Bebauungsplan Nr. 353 Norderstedt „7-Eichen - Glashütter Damm zentral“

Hier: Abwägung der eingegangenen Stellungnahmen im Rahmen der frühzeitigen Beteiligung der Beiräte analog § 4 Abs. 1 BauGB

Anlage 4: zur Vorlage Nr. B 26/0280 des Stuv am 20.08.2026

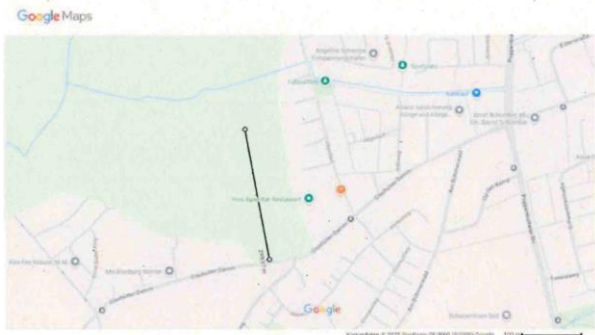
Lfd. Nr.	Schreiben von / vom	Anregung	Abwägungsvorschlag	berücksichtigt	teilweise berücksichtigt	nicht berücksichtigt	Kenntnisnahme
1.	Seniorenbeirat Norderstedt 20.08.2025	1.1 Mobilität Unter Ziffer 1.3.(Seite 5 unten) wird festgestellt, dass die nächsten Haltestellen der Kleinbuslinie 492 rund 300 m vom südlichen Ende des Plangebiets entfernt sind. Nach der beigefügten Messung in Google Maps (Anlage) ist das Baugebiet rund 300 m lang, sodass die Wege zur Bushaltestelle durchaus 500 - 600 m betragen können. In Anlehnung an die Qualitätsziele und Indikatoren für eine nachhaltige Mobilität sollen Bushaltestellen nicht mehr als 300 m entfernt sein.	Mit der Einrichtung der Kleinbuslinie 492 konnten die bis dahin nicht an den öffentlichen Personennahverkehr angebundenen Wohngebiete entlang des Glashütter Damms nunmehr mit dem Bus erschlossen werden. Dabei wurden die Haltestellen so angeordnet, dass eine möglichst große Anzahl von Anwohnenden im Einzugsbereich liegen. Teilebereiche des B-Plans Nr. 353 liegen lediglich ca. 300 m von der nächsten Bushaltestelle entfernt, das sind vor allem die dicht bebauten Bereiche. Andere Bereiche, wie das Einfamilienhausgebiet, liegen mit um die 500 m - 600 m Realdistanz weiter entfernt. Die Einzugsbereiche um Bushaltestellen liegen gemäß Regionalem Nahverkehrsplan 2022-2026 bei 400 m Luftlinie bzw. 480 m Realdistanz. Die Anregung kann teilweise berücksichtigt werden.		X

Lfd. Nr.	Schreiben von / vom	Anregung	Abwägungsvorschlag	berücksichtigt	teilweise berücksichtigt	nicht berücksichtigt	Kenntnisnahme
		 Entfernung neuzeit: Entfernung gesamt 290,97 m (354,15 ft)
